**Sehr geehrte Damen und Herren ,
immer wieder gab es in letzter Zeit Anfragen zu Thema durchgebrannte Blinkrelais
WR400/426/250F.**

**Hiermit möchten wir Ihnen eine Modifikationsmaßnahme für die aufgeführten Modelle
anbieten.**

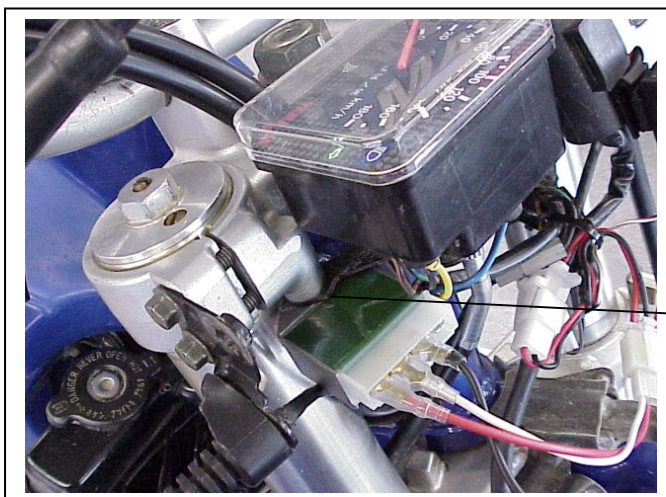
**Der hier verbaute Spannungsregler hat die Ersatzteilnummer :4VV-H1960-01
Dieser Spannungsregler muß wie folgt verbaut werden.**

Massezuleitung (schwarz) auf Masseleitung im
Kabelbaum zum Relais hin aufklemmen (zwecks
Masse für neuen Regler)

Rotes Kabel (=Zuleitung aus dem
Kabelbaum) geht auf weißes Kabel
als Spannungseingang zum Regler

Ausgangsleitung (rot) des neuen Reglers zum
Blinkrelais.

Montage des Reglers an der rechten
Befestigungsschraube des Tachohalters.
Der Regler benötigt kein zusätzliche
Masse am Gehäuse
